WUA-717710/2015

Neubau des Kernkraftwerks Bohunice III

Verfahren nach Espoo-Konvention und UVP Richtlinie

### Gemeinsame Fachstellungnahme

Abbildung 1: Mögliche Cäsium-137 Kontaminationen infolge eines schweren Unfalls am Standort Bohunice

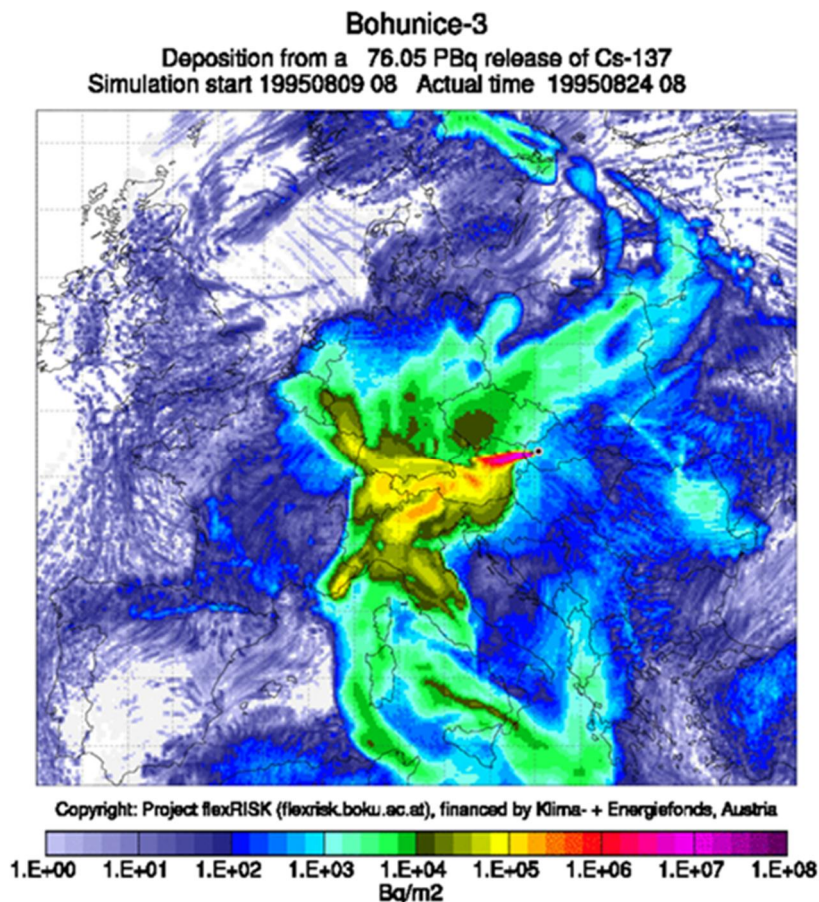
In Umweltbundesamt (2013) wurden die Auswirkungen von schweren Unfällen am Standort Bohunice (KKW Bohunice V2) auf Österreich diskutiert.<sup>16</sup> Der danach zu erwartende Quellterm 76,05 PBq an Cs-137 ist vergleichbar mit dem o.g. Quellterm für einen der betrachteten Reaktortypen für das geplante KKW Bohunice III, daher werden die ermittelten Ergebnisse hier kurz vorgestellt.

Fast das ganze Staatsgebiet weist Werte von mindestens 40 kBq/m<sup>2</sup> (4E+04Bq/m<sup>2</sup>) auf. Gebiete mit einer derartigen Belastung gelten laut IAEA als kontaminiert, da die Bevölkerung in diesen Gebieten eine effektive Dosis von mehr als 1 mSv im ersten Jahr zu erwarten hat. (Lelieveld et al. 2012)

Selbst bei „geringen“ Kontaminationen mit mehr als 0,65 kBq/m<sup>2</sup> müssen landwirtschaftliche Interventionsmaßnahmen (darunter vorgezogene Ernte, Schließen von Glashäusern und Abdecken von Pflanzen, das Verbringen von Tieren in Ställe) ausgelöst werden.

Das ist insbesondere deshalb besonders wichtig, da Abschätzungen anhand von vorliegenden Studien zeigen, dass infolge einer extrem seltenen aber möglichen Freisetzung aus dem geplanten KKW Bohunice III unter bestimmten realen meteorologischen Bedingungen fast das komplette Staatsgebiet Österreichs kontaminiert würde.
